Dotyczy: postępowania o udzielenie zamówienia publicznego prowadzonego w trybie podstawowym z możliwością negocjacji pn. „Platforma schodowa elektryczna - skomunikowanie części z salą gimnastyczną do części szkolnej, instalacja elektryczna i prace towarzyszące.”

WYJAŚNIENIA TREŚCI SWZ

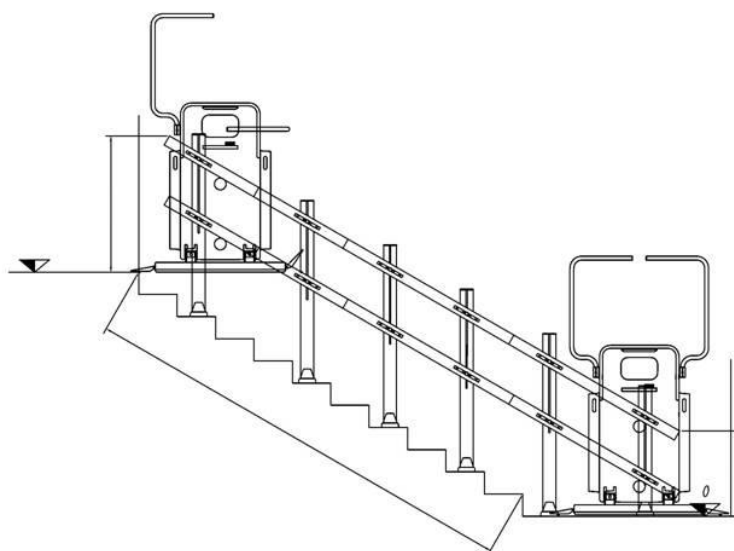
„Platforma o torze prostym nie wjeżdża na górny podest. Zatrzymuje się przed ostatnim stopniem schodowym i otwierają się rampy najazdowe jak w grafice poniżej:

W tej sytuacji mamy pytanie:

Czy platforma ma mieć tor prosty jazdy (jak w opisie), czy tor kręty (jak w udostępnionych przez Państwa rysunkach)? Jeśli tor prosty, to nie widzimy konieczności demontażu / przesuwania grzejnika. I wówczas pytanie, czy przesunięcie grzejnika ma w ogóle wchodzić w zakres robót?”

Należy w ofercie uwzględnić krzywiznę toru zgodnie ze schematem zamieszczonym w części rysunkowej projektu.
